Commission économique pour l'Europe**Comité des transports intérieurs****Forum mondial de l'harmonisation
des Règlements concernant les véhicules****Groupe de travail en matière de roulement et de freinage****Quatre-vingt-troisième session**

Genève, 23-27 janvier 2017

Règlement n° 55**Proposition d'amendements au Règlement n° 55
(Pièces mécaniques d'attelage)****Communication du Président du groupe de travail informel
du Règlement n° 55***

Figure 1
Dimensions de la remorque à essieu(x) médian(s)

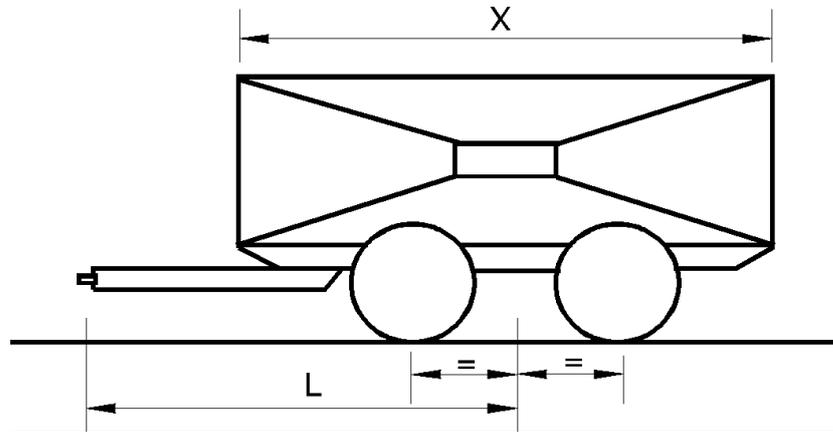
X — est la longueur de la surface de chargement de la remorque, en m (voir fig. 1)

L — est la distance entre le centre de l'anneau du timon et le centre du bogie, en m (voir fig. 1)

Note : $\frac{X^2}{L^2} \geq 1,0$ (Si cette valeur est inférieure à 1,0, on retient la valeur de 1,0)

La valeur V est la valeur fonctionnelle caractéristique correspondant à l'amplitude de la force verticale exercée sur l'attelage par une remorque à essieu(x) médian(s). Elle doit être contrôlée comme spécifié à l'annexe 6 du présent Règlement. ».

Figure 12, remplacer Ø06H8 par Ø60H8.

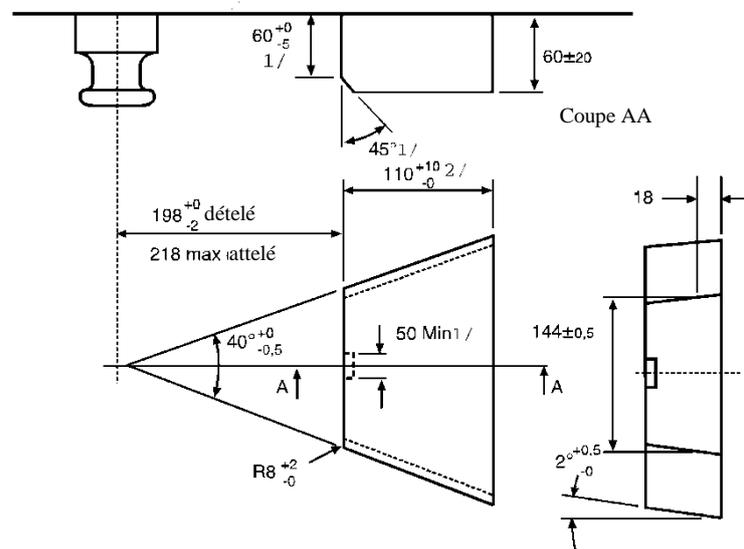
12. Il est proposé de corriger deux erreurs typographiques aux figures 12 et 17 de l'annexe 5.
13. Les prescriptions énoncées aux paragraphes 1.6, 1.6.1 et 2.1 de l'annexe 5 ont été supprimées entièrement ou en partie et transférées dans le paragraphe 4 relatif aux prescriptions générales. On peut ainsi exiger qu'un attelage secondaire ou un câble de retenue puisse être fixé sur des remorques de la catégorie O_1 non freinées ou des remorques freinées par inertie d'une masse inférieure ou égale à 3,5 t qui sont équipées non seulement de têtes d'attelage de la classe B mais aussi d'anneaux de timon de la classe S (38 mm, 40 mm et autres).

Figure 27
Dimensions de la remorque à essieu(x) médian(s)

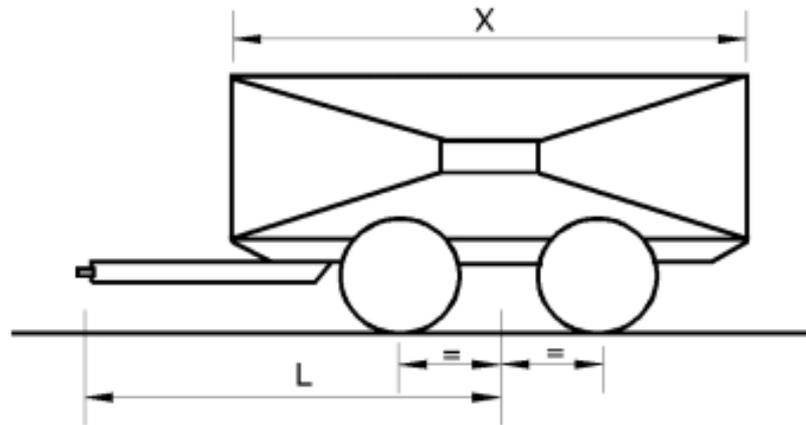
- X** est la longueur de la surface de chargement de la remorque, en m (voir fig. 27)
- L** est la distance entre le centre de l'anneau du timon et le centre du bogie, en m (voir fig. 27)

Note : $\frac{x^2}{L^2} \geq 1,0$ (Si cette valeur est inférieure à 1,0, on retient la valeur de 1,0)

Figure 28

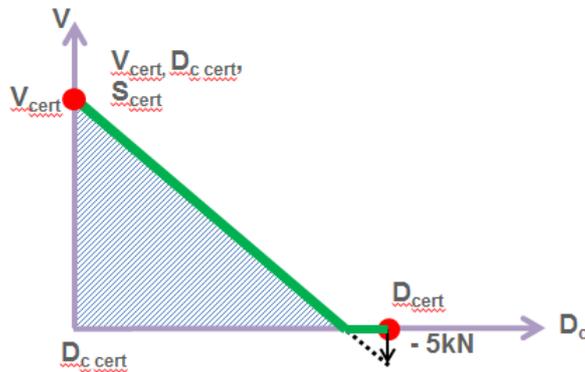
Pour chaque ensemble de valeurs fonctionnelles certifiées, on peut tracer le schéma reproduit à la figure 28. Si les valeurs fonctionnelles prescrites calculées D_{C-req} et V_{req} se trouvent dans la zone hachurée du schéma, l'ensemble de véhicules concerné est considéré comme apte à la circulation routière.

4.2 Si les valeurs fonctionnelles prescrites calculées se trouvent dans la zone hachurée de la figure 28, la masse tractable est contrôlée avec une valeur V limite. Pour l'ensemble concerné, la valeur V limite prévaut sur la valeur V certifiée des équipements d'attelage installés.

4.2.1 La valeur V limite est déterminée à partir d'un point sur la courbe descendante de la figure 28. Ce point correspond à la valeur D_c prescrite calculée pour la masse tractable. ».
